DETERMINAZIONE DEL DIRIGENTE SERVIZIO VIA/VINCA 21 maggio 2025, n. 215

[ID VIP 10672] - Parco agri-fotovoltaico denominato "Martillo" di potenza complessiva pari a 30,38 MW e delle opere ed infrastrutture di connessione alla RTN da realizzarsi, nei Comuni di Foggia e Manfredonia (FG)

Istanza per il rilascio del Provvedimento di VIA statale ex art. 23 del D.lgs. n. 152/2006 e ss.mm.ii.

Relazione tecnica a supporto dell'istruttoria sul progetto
ID_VIP 10672

Figura 6 – Aree di progetto Plot 1 e Plot 2 (in celeste) e beni tutelati ai sensi del D.lgs. 42/2004

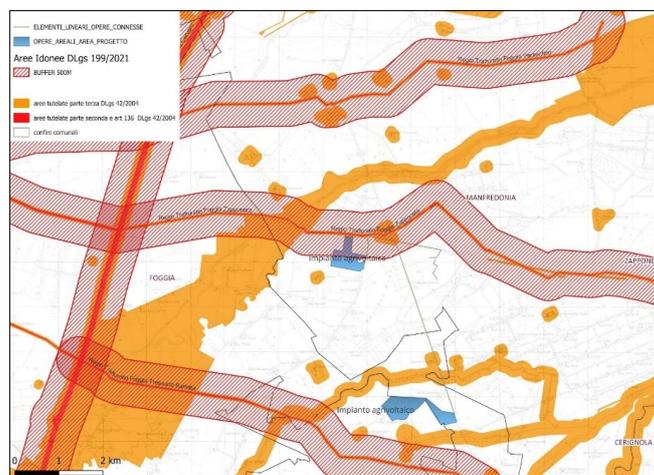
Soltanto l'area di progetto Plot 2, situata al di fuori delle zone idonee ai sensi della lettera c-ter, interferisce parzialmente con la fascia di rispetto di 500 m del n° 42 Regio Tratturello Foggia – Zapponeta. Quest'ultimo è classificato in Classe A, riconoscimento che ne attesta l'elevato valore storico e paesaggistico, comportando un vincolo di particolare rilevanza ai fini della tutela e della pianificazione territoriale. Il Tratturello è infatti tutelato ai sensi della Parte II del Codice dei Beni Culturali e del Paesaggio (D.lgs. 42/2004).

In conclusione, l'area di progetto Plot 1 ricade interamente all'interno delle zone classificate come idonee ai sensi dell'art. 20, comma 8 lett. c-quater del D.lgs. 199/2021. L'area di progetto Plot 2 risulta invece solo parzialmente idonea ai sensi dell'art. 20, comma 8, lett. c-ter), mentre la restante parte è classificata come non idonea in base all'art. 20, comma 8, lett. c-quater) del medesimo decreto.

Figura 7 – Verifica della compatibilità dell’area di progetto con la Rete Ecologica Regionale

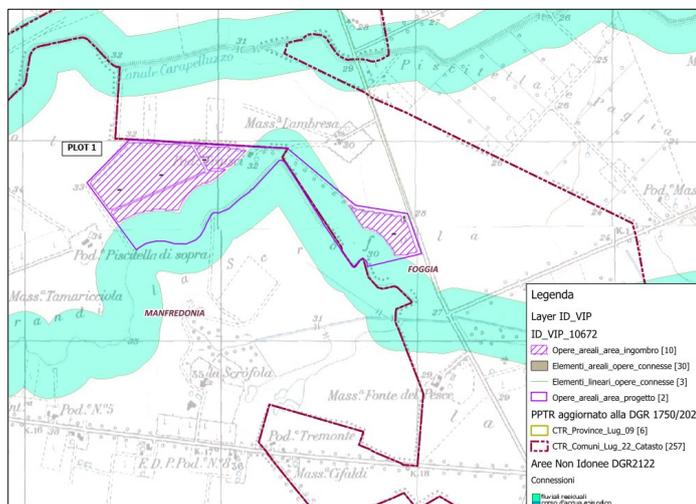
Si segnala tuttavia che, nell'area denominata **"Plot 1"**, una **fascia di circa 50 m** risulta ricadere all'interno della connessione ecologica riferita al **Canale Pescia**. Tale corso d'acqua, secondo la classificazione dell'**Indice di Funzionalità Fluviale (IFF 2007)**, presenta un **livello di funzionalità IV (scadente)**, con punteggi compresi tra 51 e 60.

Il proponente, sulla base di tali evidenze, ritiene che il tratto del Canale Pescia in corrispondenza dell'area progettuale, pur formalmente incluso nella rete delle connessioni ecologiche, non presenti allo stato attuale caratteristiche funzionali idonee a sostenere flussi biologici significativi.

Figura 9 – Carta PAI con in evidenza le aree oggetto di intervento

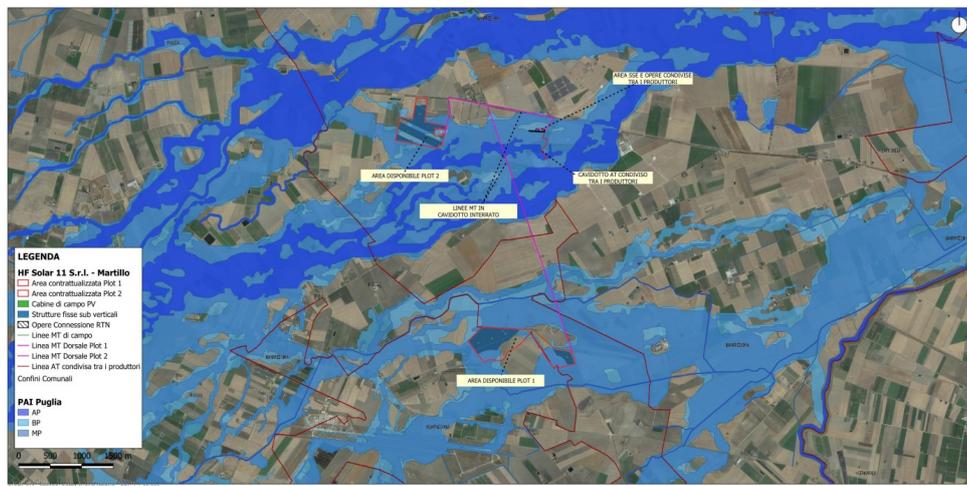
- **Zone Archeologiche + buffer di 100 m: non presenti**
- **Aree a pericolosità idraulica**
 - BP: [presenti](#)
 - MP: [presenti](#)

- L'area del progetto **non rientra nelle zone di idoneità definite dal Regolamento Regionale n. 24 del 2010**. L'area interferisce con le aree a pericolosità idraulica (MP).
